SISTEMA AMBIENTE PER LE IMPRESE

Rev. 00 – 08 febbraio 2023

F.lli Fava S.r.l.

**PROGETTO DEPOSITATO IN DATA 28/12/2022 PER LA
RICHIESTA DI AUTORIZZAZIONE ORDINARIA CON
MODIFICA DELL'IMPIANTO DI RECUPERO RIFIUTI N.P.
Osservazioni allo Studio Preliminare Ambientale**

Figura 12: Estratto Allegato 5 allo SPA - Valutazione previsionale di impatto acustico - Mappa 3D stabilimento con isofoniche di immissione SDP (Allegati pag. 2 di 12)

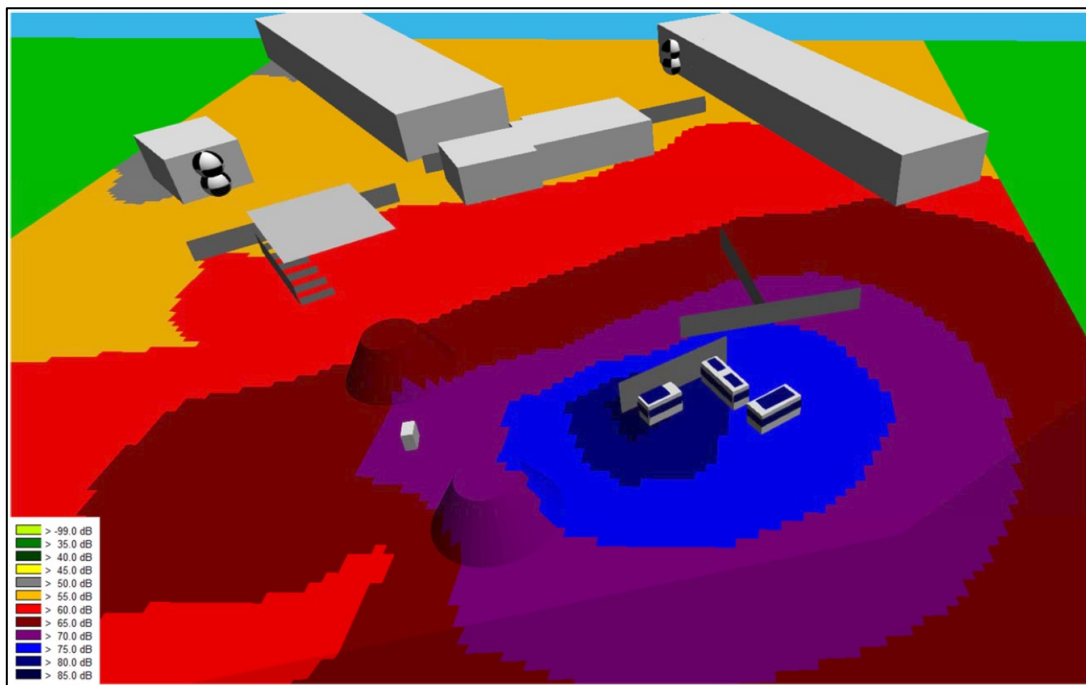
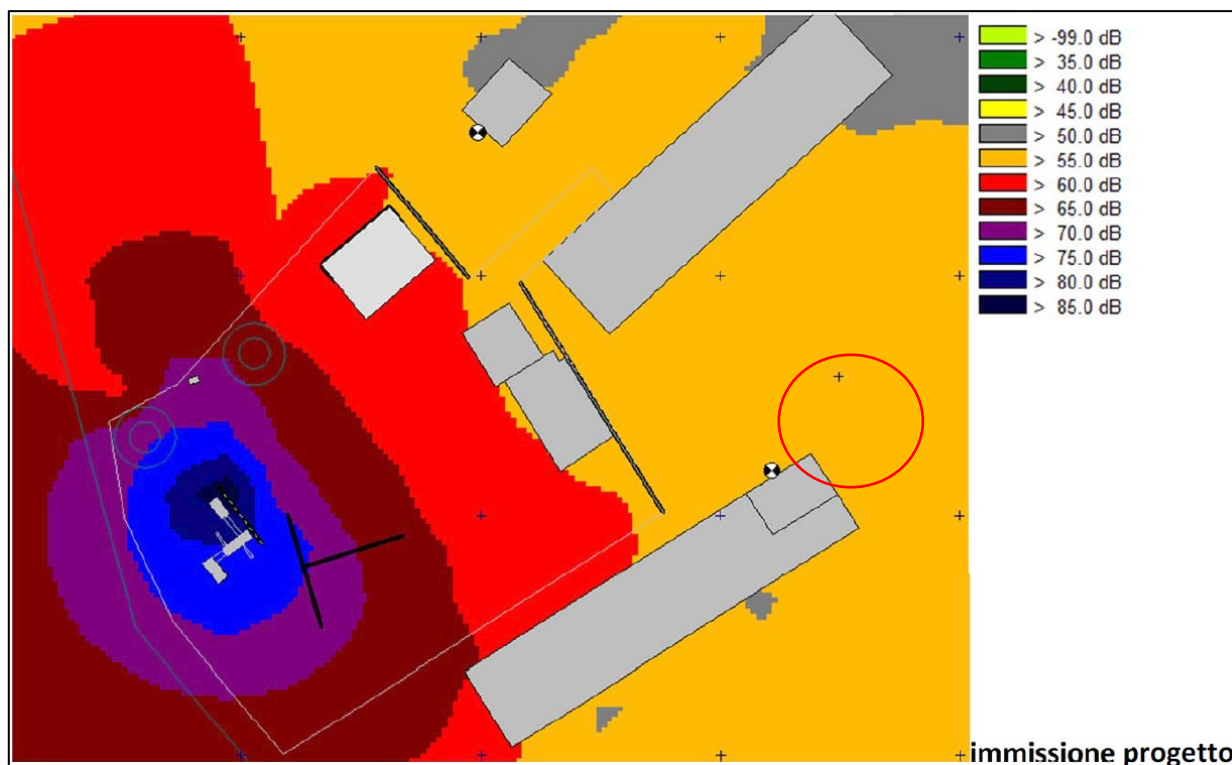
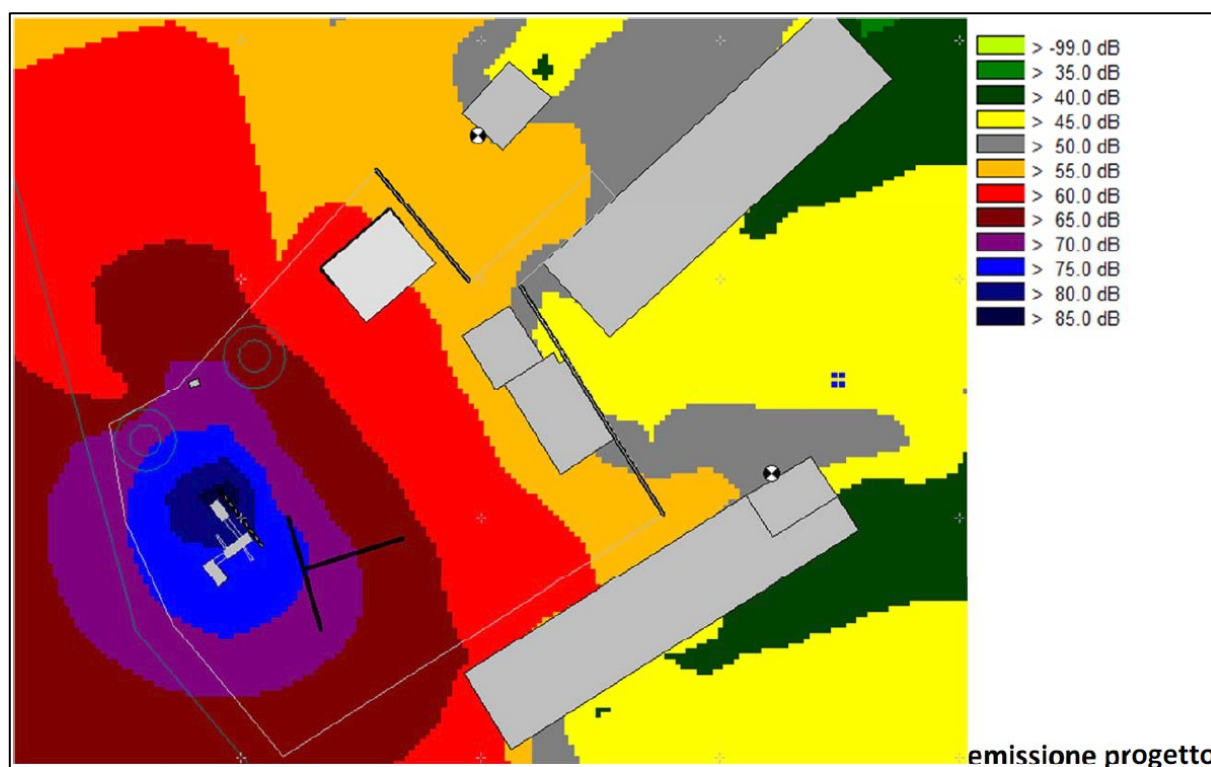
Come dimostrato dalle mappe isofoniche di simulazione allegate alla Valutazione previsionale d'impatto acustico (riportate nelle figure 12, 13 e 14) si nota chiaramente come durante le operazioni di tritovagliatura nell'area boscata, oltre il confine ovest d'impianto, i valori limite di classe III vengano ampiamente superati, oltrepassando i 70 dB.

Tale questione è acuita dal fatto che allo stato di progetto il periodo dedicato alle operazioni di tritovagliatura sarà più che raddoppiato, passando da 100 giorni a 220 giorni all'anno. Questo significa che si creerà una situazione di disturbo della quiete caratteristica delle aree boscate piuttosto intensa e prolungata nel tempo, interferendo con i ritmi naturali della biodiversità faunistica ivi stanziata (quali accoppiamento, deposizione delle uova, comunicazione).

Sulla base di tali considerazioni si esprime forte perplessità in merito al fatto che si sia ritenuta sufficiente l'installazione di barriere fonoassorbenti solo sul confine est d'impianto e nei pressi dei macchinari e che non sia stata ponderata l'idea dell'installazione delle barriere fonoassorbenti almeno lungo il confine a ovest, se non su tutto il perimetro d'impianto, al fine di garantire il rispetto dei limiti acustici nella zona collinare boscata tutelata dal punto di vista paesaggistico e forestale.

Come secondo aspetto, dall'esame delle elaborazioni previsionali di cui alle figure 12, 13 e 14, sembra che sia stata considerata la presenza di n. 2 cumuli (in riferimento al layout di progetto cumulo "A" e "materiale conforme pronto alla vendita"). Il funzionamento dell'impianto avviene a prescindere dalla presenza e dall'altezza di tali cumuli. Si ritiene che la loro considerazione in fase valutazione previsionale di impatto acustico possa determinare un vincolo alla propagazione del suono e restituire così una sottostima dell'effettiva pressione acustica.

Figura 15: Estratto dello SPA – Classificazione acustica dell'impianto e delle aree confinanti (pag. 95)

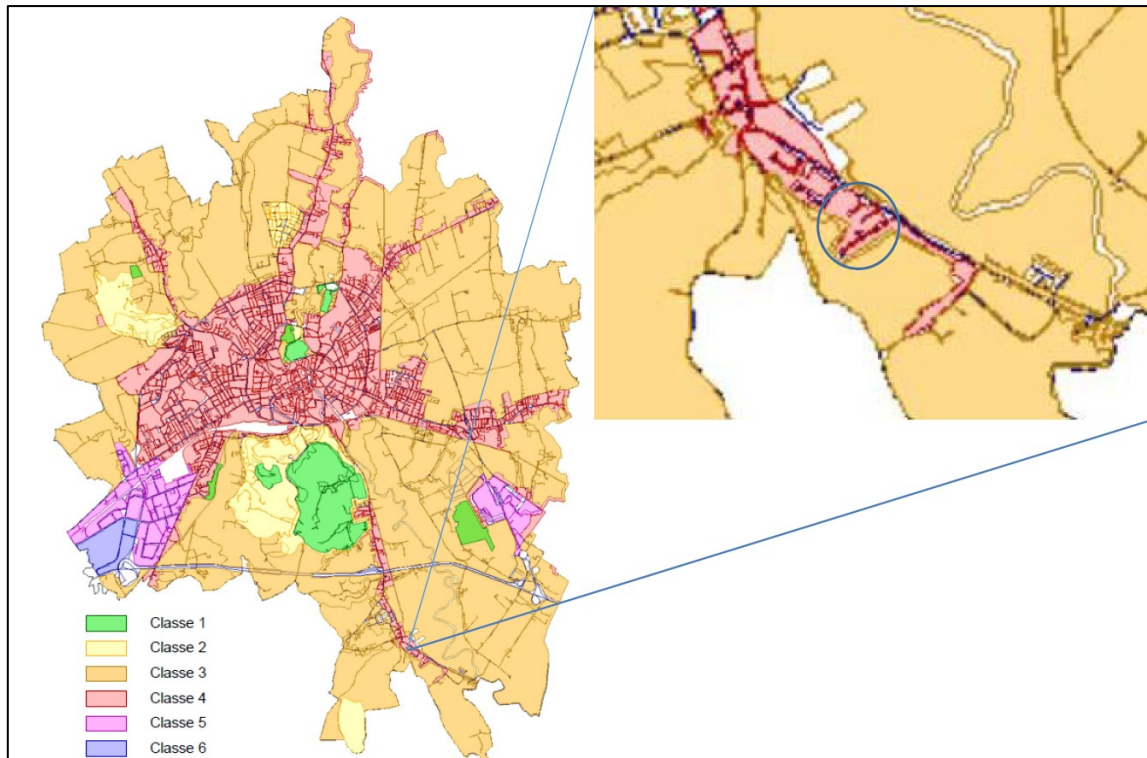
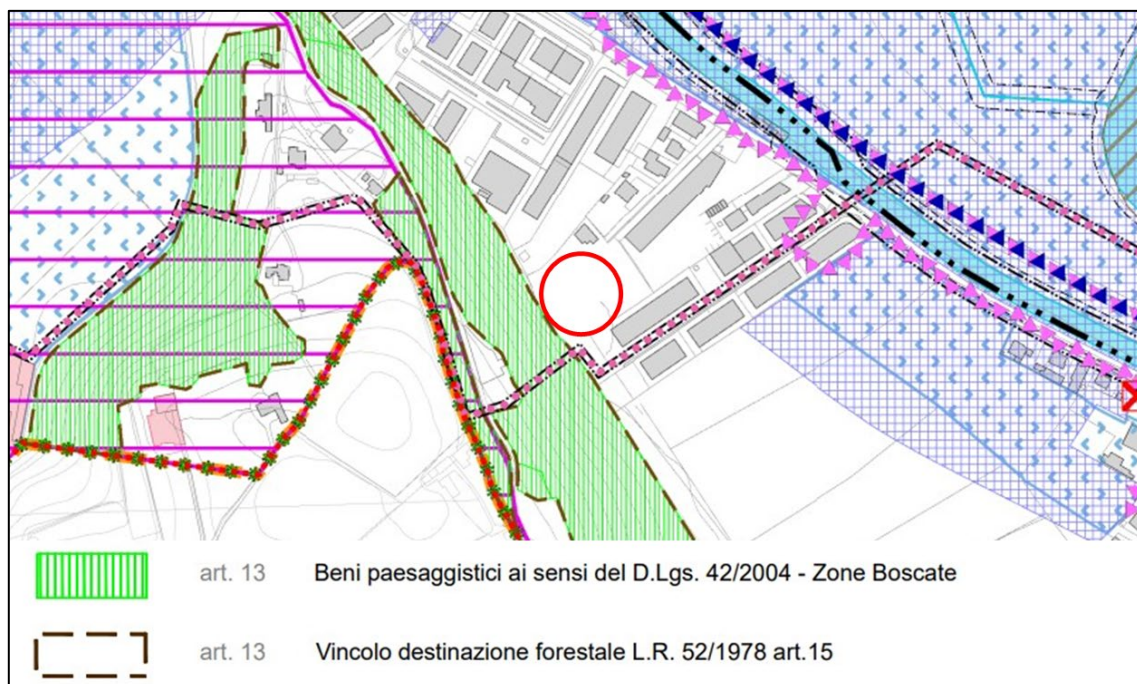
I ricettori individuati all'interno della valutazione previsionale sono le due case poste a nord-est e a est; tuttavia, non è stato considerato che l'impianto confina a ovest con un'area boscata, sottoposta a vincolo paesaggistico ai sensi del D. Lgs. 42/2004 e a vincolo di destinazione forestale ai sensi dell'art. 15 della L. R. 52/1978 e che ricade in classificazione acustica di tipo III (si vedano le figure 15 e 16).
